# MONTMEYAN

## Modification simplifiée n°2 du PLU

## Note de Présentation

### 5.1.2 Zonage avant/après modification

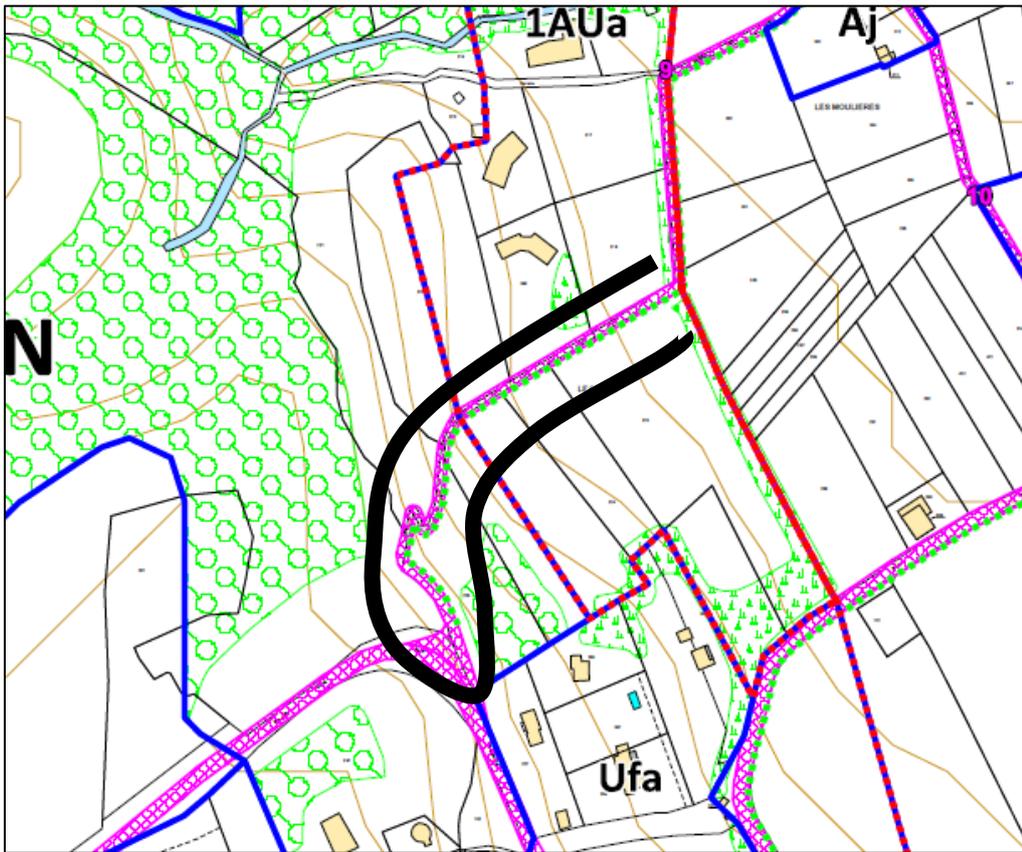
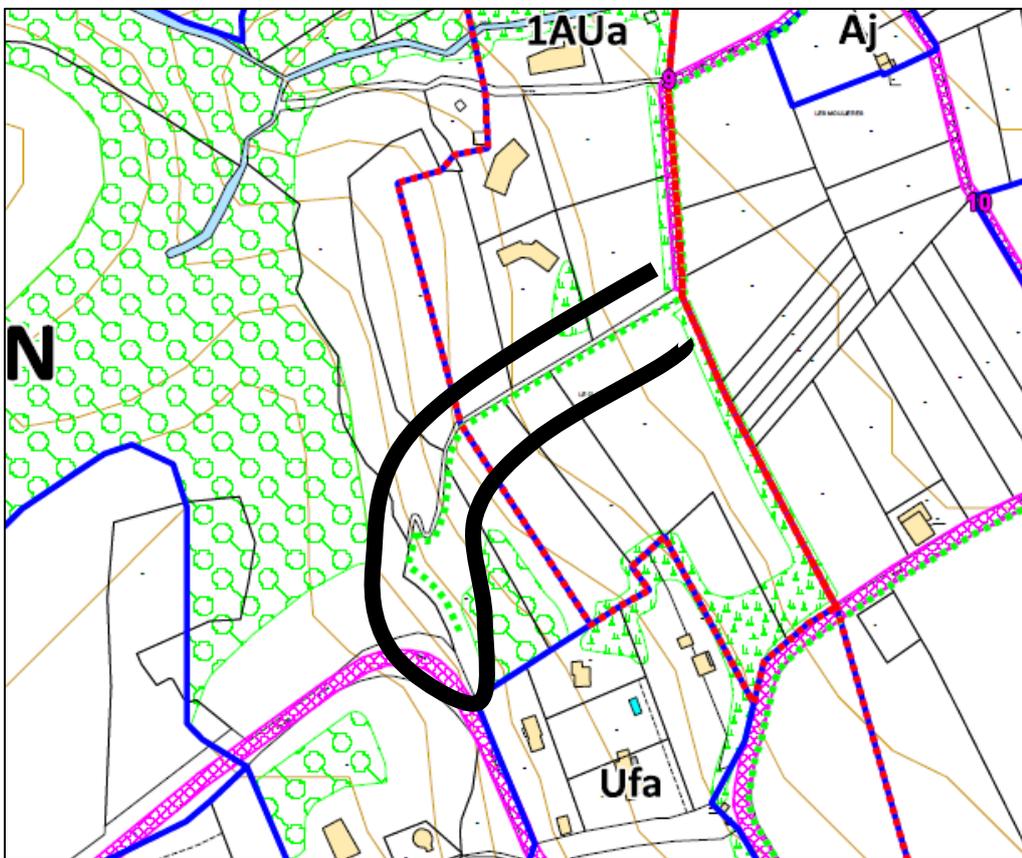
Lors de l'élaboration du PLU, des emplacements réservés ont été positionnés pour la création ou élargissement de voie afin de créer des bouclages de voirie dans l'enveloppe urbaine.

Dans le cas de l'ER 9 le bouclage envisagé par le PLU débouche sur la RD30 dans un virage.

A l'arrêt du PLU, le Département avait fait part à la commune dans son avis d'une visibilité insuffisante pour garantir la sécurité des usagers et précisait que le Département se tenait à la disposition de la commune pour apporter toutes les prescriptions techniques utiles.

Le PLU a été approuvé avec l'emplacement réservé n°9 débouchant dans le virage de la RD.

La commune s'est rapprochée en 2022 du Département afin d'échanger sur la faisabilité d'une sortie sur la route départementale (RD30). Le Département défavorable a la réalisation de cette sortie du fait du manque de sécurité pour les usagers a demandé à la commune de ne pas créer de nouvel accès à la RD depuis la zone 1AUa. Or, la création d'un bouclage est indispensable pour la sécurisation de la zone 1AUa et de ces nouvelles constructions.

- Le projet de bouclage de la zone par le virage de la RD est abandonné.
- Une piste UNIQUEMENT réservée aux véhicules de secours est créée dans la zone 1AUa, cette piste accessible par les véhicules de secours est fermée en bordure de RD30 par une barrière « pompier » (accessible par une clé tricoise). La barrière sera située sur un tronçon de route départementale (RD30) en ligne droite bénéficiant d'une bonne visibilité. Cette piste rejoint une aire de retournement prévue dans les OAP de la zone 1AUa et créé ainsi un bouclage pour les véhicules de secours.

La réduction de l'ER9 permet de prendre en compte l'avis du département et de ne pas créer de « nouveau danger » routier.

## 5.2.2 Zonage avant/après modification

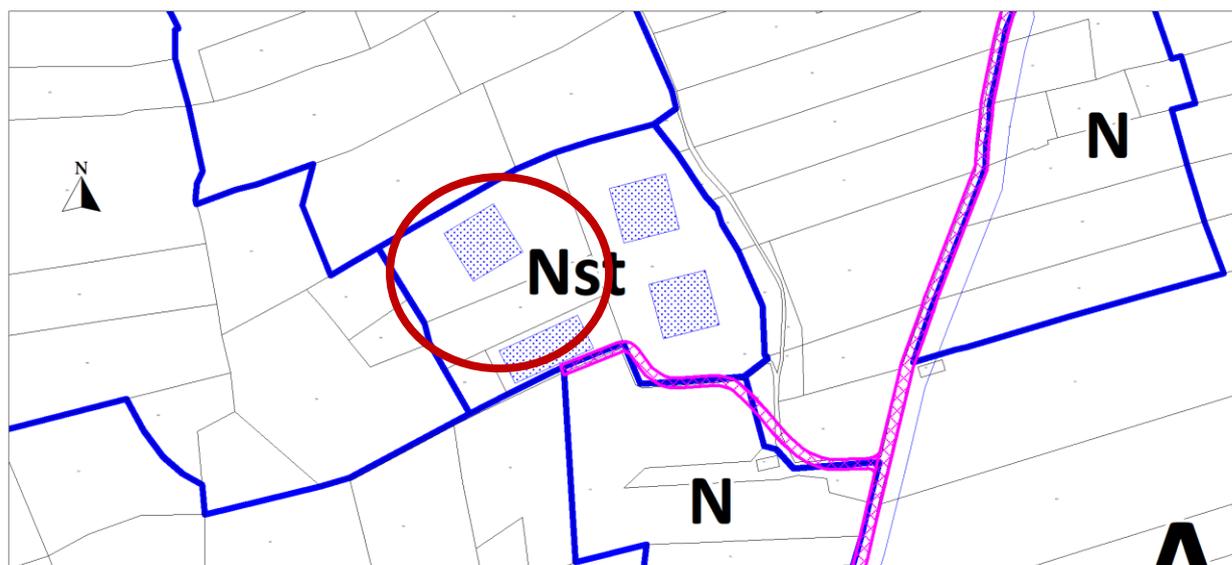
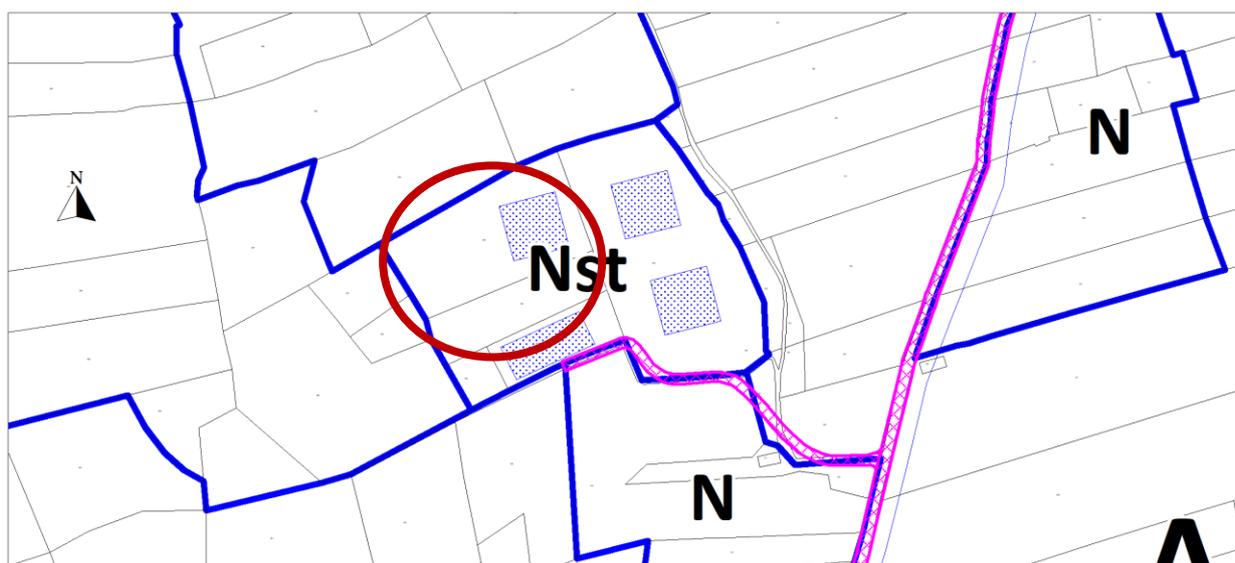
Lors de l'élaboration du PLU, la localisation précise du nouveau poteau de défense incendie n'était pas connue. Les polygones ont donc été positionnés en prenant en compte la localisation pressentie du poteau sur la parcelle n°169.

La Société du Canal de Provence a communiqué en 2022 la localisation précise du poteau incendie sur la parcelle 169. Le poteau se situe à moins de 200 mètres par voie carrossable de trois des quatre gabarits positionnés dans les secteurs Nst. Le quatrième gabarit (parcelle 205) est situé à environ 210 mètres du poteau incendie ce qui ne permet pas d'assurer la défense incendie de la future construction autorisée dans ce gabarit. Il est donc nécessaire de déplacer de quelques mètres le gabarit. Le nouveau positionnement du gabarit permet d'assurer la défense incendie en le plaçant à 185 mètres du poteau incendie par voie carrossable.

Ce déplacement ne génère pas de constructibilité supplémentaire, ni de consommation de l'espace. La prise en compte du risque incendie est assurée dans ce gabarit.

## 5.2.3 Motifs du déplacement du gabarit au sein de la parcelle 205

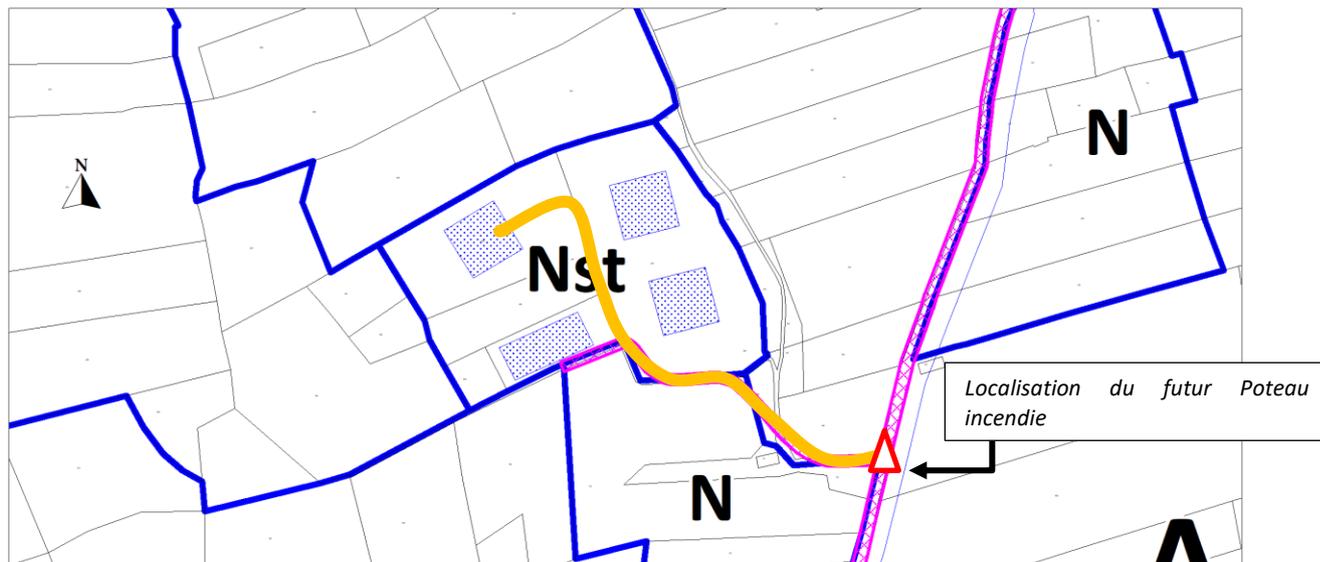
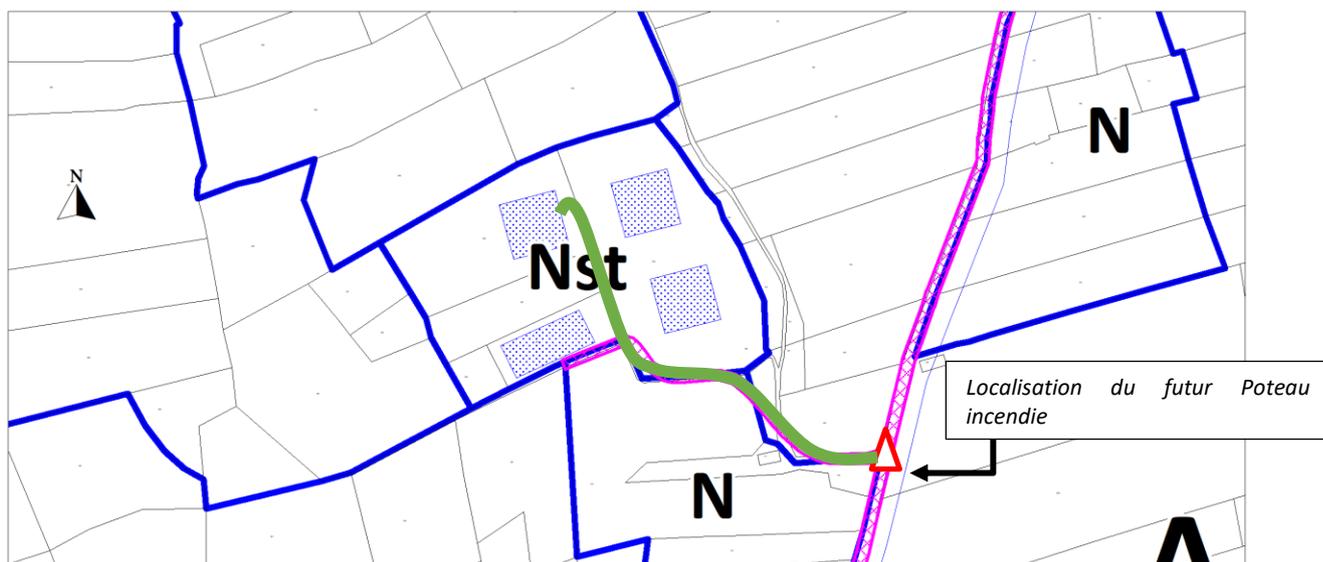
**Tracé jaune : 210 mètres** du poteau incendie au gabarit

**Tracé vert : 185 mètres** du poteau incendie au gabarit

#### 5.4.4.1 Evolution des voies externes

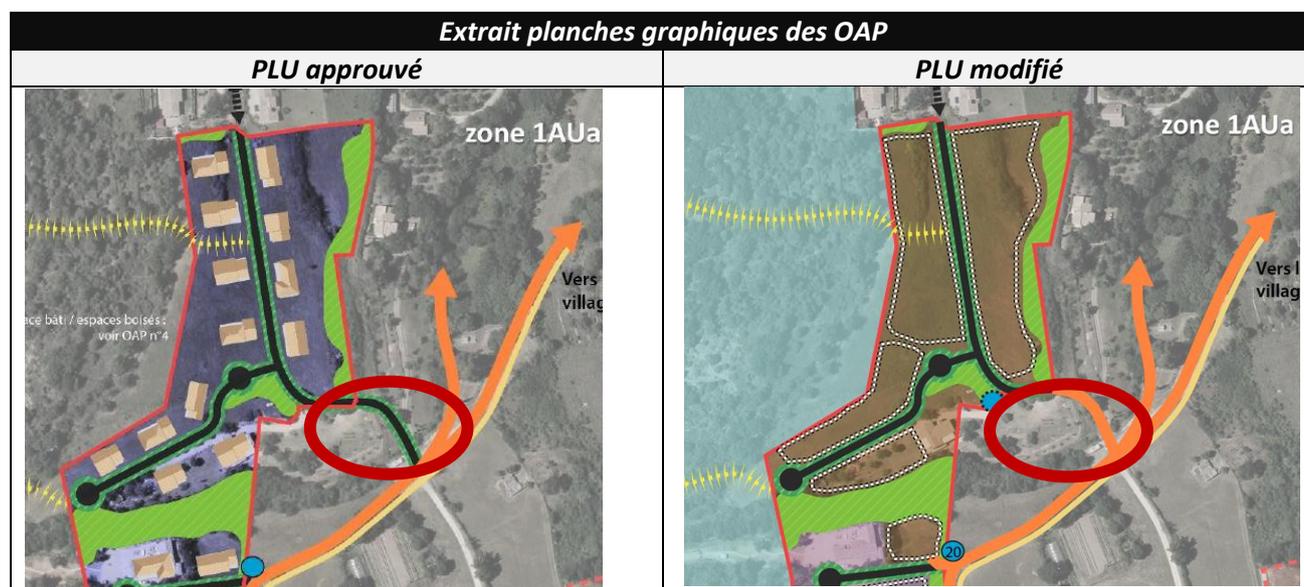
Au PLU approuvé l'emplacement réservé n°9 est positionné au bénéfice de la commune pour élargissement des chemins existants permettant l'accès à la zone 1AUa.

Dans les OAP du PLU approuvé cet accès est matérialisé par un tracé légendé « *voies externes : accès au quartier* ».

L'évolution demandée par le Département concernant le bouclage de la voirie dans la zone (*voir justification de l'évolution de l'ER 9*) a conduit la commune à faire évoluer les OAP sur ce point. Ainsi le tronçon de voirie concerné par l'ER9 (pour sa partie maintenue par la procédure de modification) est désormais légendé « *voies communales (foncier acquis ou en cours d'acquisition)* » et la partie concernée par la réduction de l'ER9 (bouclage sur la RD) est supprimée.

Une correction est également apportée à la planche graphique de l'OAP qui identifie au PLU approuvé un tronçon de voie communale en voie privée. Ce tronçon est donc modifié et apparaît en voie communale au PLU modifié.

#### 5.4.4.2 Evolution des voies internes à la zone 1AUa

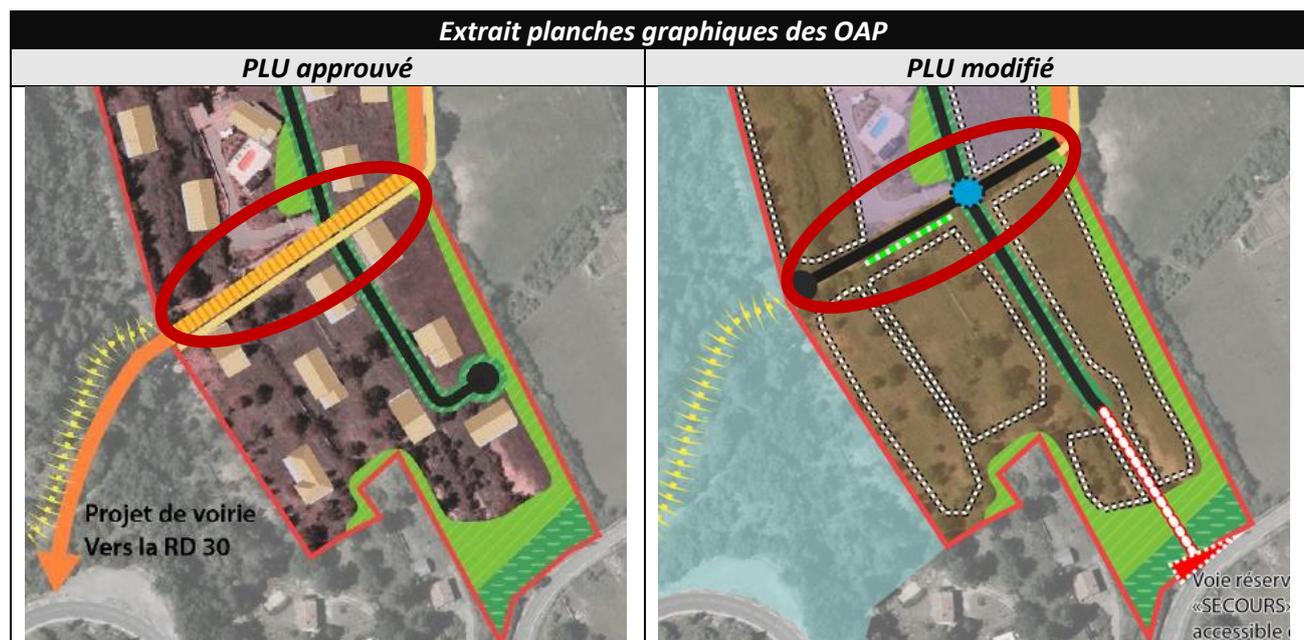
L'ER9 positionné au PLU approuvé pour créer un bouclage avec la route départementale traverse la zone 1AUa. Ce tronçon de voie est identifié sur la planche graphique du PLU en « voie principale ».

La modification du bouclage de la zone avec la RD et réduction de l'ER 9 induit la suppression de cette identification de « voie principale ».

Le chemin existant (privé) a une largeur de 4 mètres sur la quasi-totalité de sa longueur et permet de desservir les futures constructions. La hiérarchisation des voies de la zone 1AUa n'est plus nécessaire. Les voies internes à la zone sont donc toutes légendées en « tracé d'intention des voies internes ».

Le cheminement piéton n'est plus matérialisé sur la planche OAP car la voie ne se poursuit plus vers la RD. Il est maintenu au document graphique du PLU (zonage) en tant qu'intention.

#### 5.4.4.3 Création d'un bouclage pour les véhicules de secours

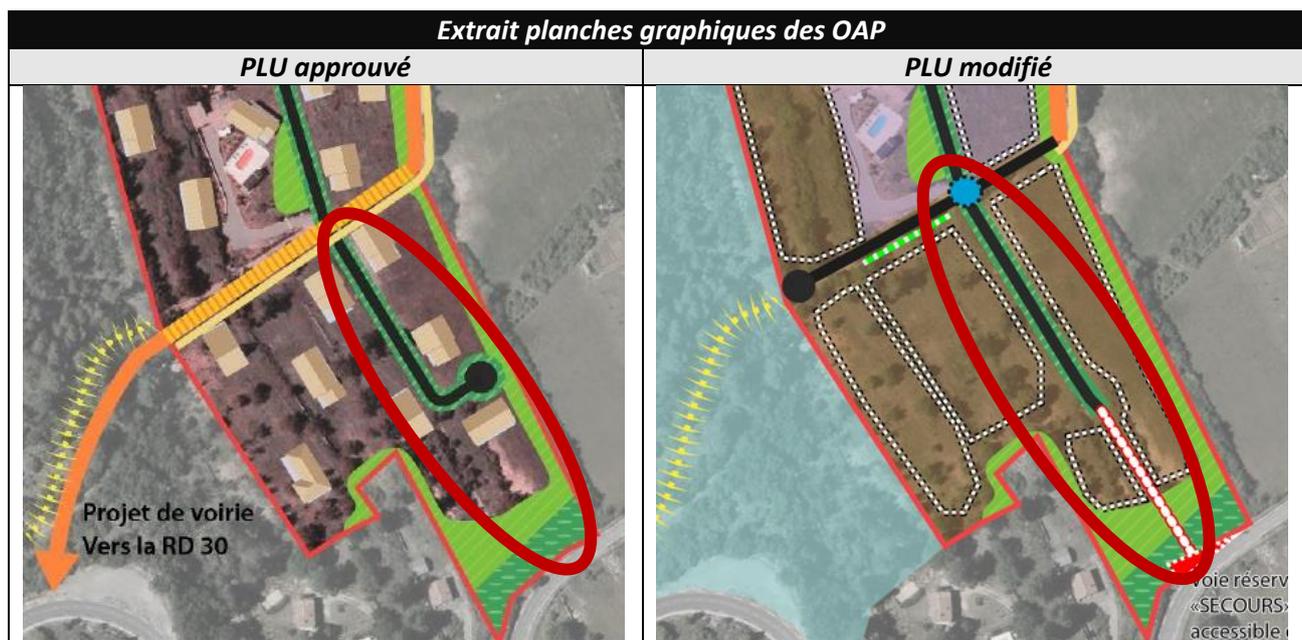
La suppression du bouclage de la zone via l'ER9 étant supprimé, il est nécessaire de matérialiser un bouclage de la zone 1AUa avec la route départementale. Les échanges avec les services du Département ont conduit à l'identification d'un accès réservé aux véhicules de secours sur la RD30.

Cet accès, fermé par une barrière « pompiers » et accessible par une clé tricoise, débouche sur une piste non imperméabilisée de 4 mètres de large, uniquement végétalisée par une strate herbacée afin d'assurer la circulation des véhicules de secours en cas de nécessité.

Pour ce faire, le tracé de la voie interne du sud de la zone 1AUa est retracé.

#### 5.4.5 Positionnement indicatif des poteaux incendie à créer

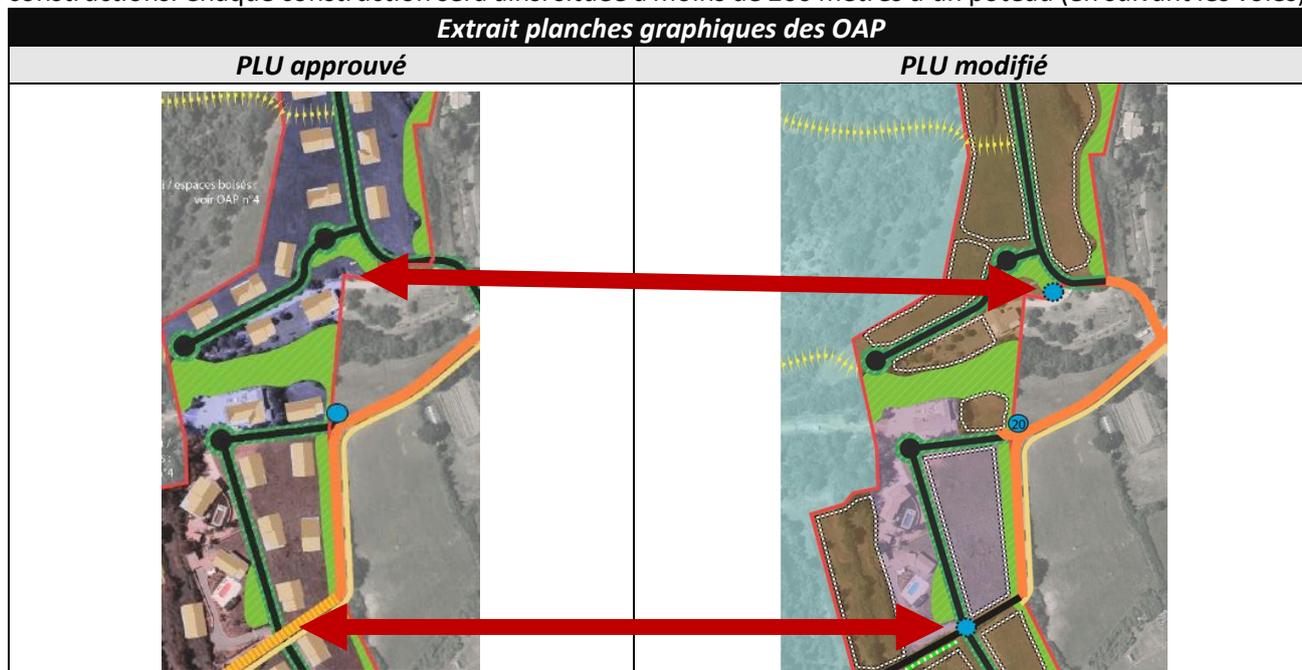
Les OAP du PLU approuvé identifie les poteaux incendie présents sur la zone 1AUa et ses abords. La modification du PLU ajoute la localisation des poteaux incendie à positionner pour la défense des futures constructions. Chaque construction sera ainsi située à moins de 200 mètres d'un poteau (en suivant les voies).

*Le mur identifié dans les OAP ⇨*

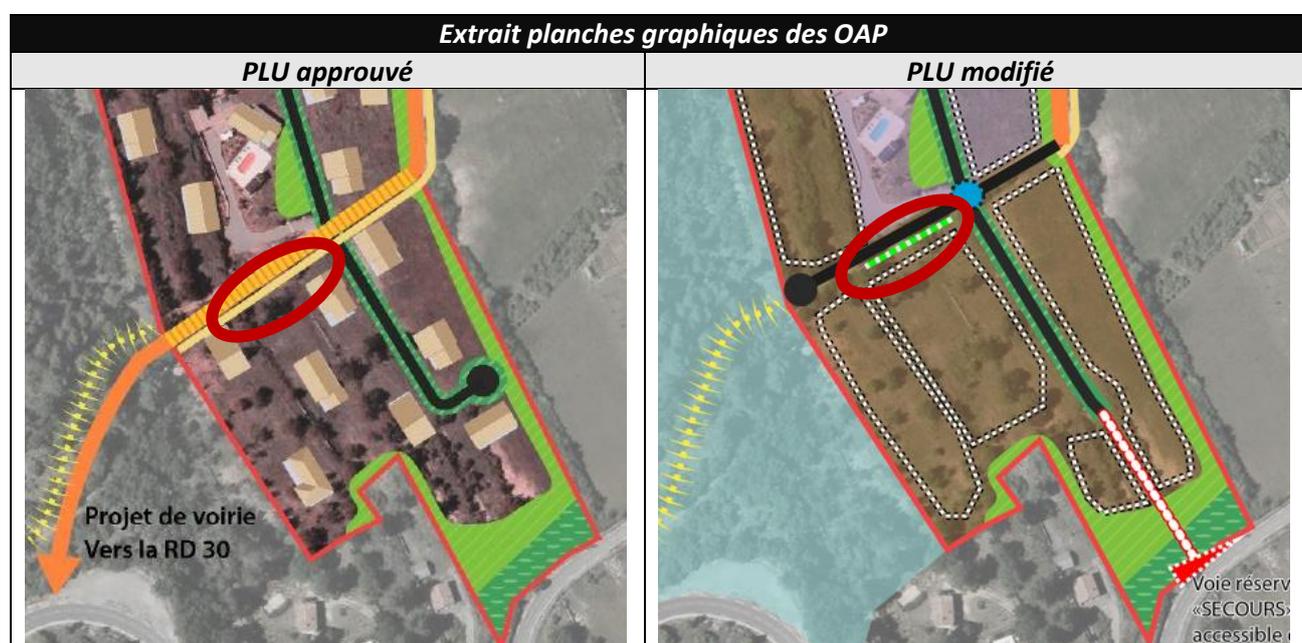
Un mur de pierres sèches borde le chemin privé des Restanques. Ce chemin est concerné par l'ER 9 du PLU approuvé. Cet ER concerne ce mur. La modification du PLU en réduisant l'ER9 supprime l'ER sur le mur.

Les OAP l'identifie comme étant à préserver. La voie de 4 mètres de large prend place en arrière de ce mur et les constructions seront en recul.
